泊発電所の再稼働に向けた取り組み状況をお知らせいたします

【審査への対応状況】

<2019年11月15日 規制委員会による現地調査>

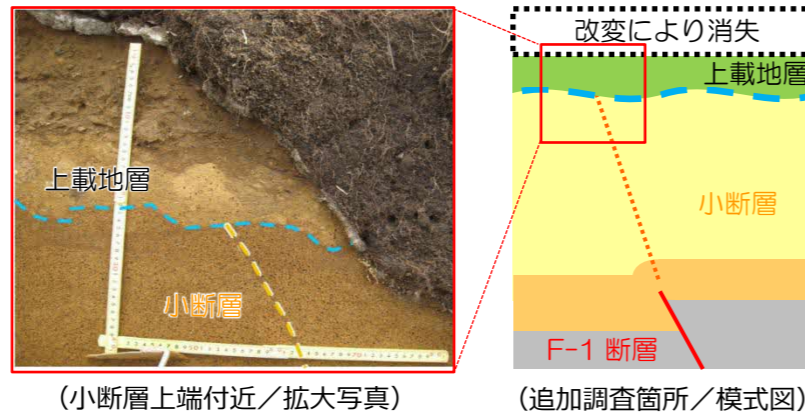
- 規制委員会コメント（2019年2月22日の審査会合で示されたデータでは、F-1断層の活動性を否定できない）を踏まえ、当社が実施した追加調査箇所などをご確認いただいた。

- 上載地層の堆積年代を確定させる必要があることから、さらなるデータ整理などを行うこと。

- 上載地層法*4により断層の活動性評価を行うにあたり、小断層による変位・変形が上載地層の基底面直下（上図の青波線）で止まっているとの評価の妥当性を高めるため、さらにデータを拡充すること。
- 上載地層の堆積年代を明らかにするためには、地層区分に関してさらに定量的なデータが必要と考えられることから、各種分析・測定などを行い、必要なデータを拡充すること。
- 各調査箇所の地層が周氷河作用*5の影響を受けたものか否かの考え方を整理して示すこと。
- 再度、必要な調査・検討を行い、その結果を審査会合で説明すること。その後、現地調査を行う。

- 各種分析・測定などを追加実施し、定量的なデータを拡充のうえ、あらためて発電所敷地内断層の活動性評価について、7月上旬を目処にとりまとめ、その内容を審査会合などで説明していく。

活断層の仮定位置

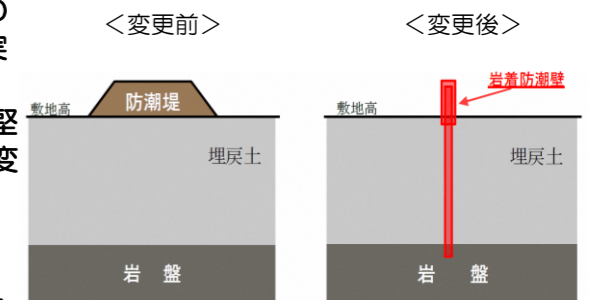
- 積丹半島西岸の海岸地形について、各調査・検討を実施してきたが、泊発電所の安全性をより一層高める観点から、積丹半島北西沖に活断層を仮定することとしており、その地震動評価について説明する。

- 地震動評価における断層の方向などについて、より安全側の評価となるように検討すること。

- 仮定した活断層による地震動について、審査会合などで説明していく。

泊発電所防波堤配置図

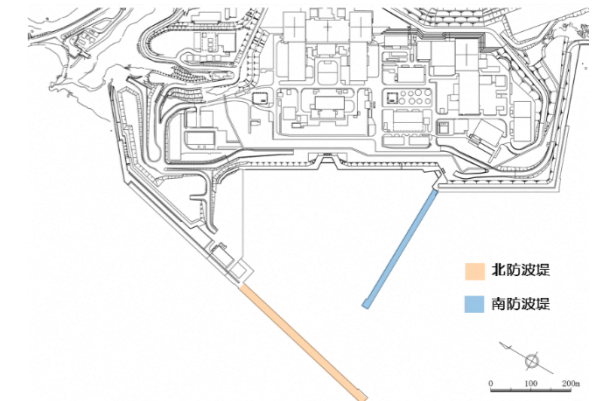
- 津波*6により防波堤が損傷した場合の発電所設備への影響について、説明する。

- 防波堤の移動や沈下に関する解析や水理模型実験の結果を用いて審査会合などで説明していく。
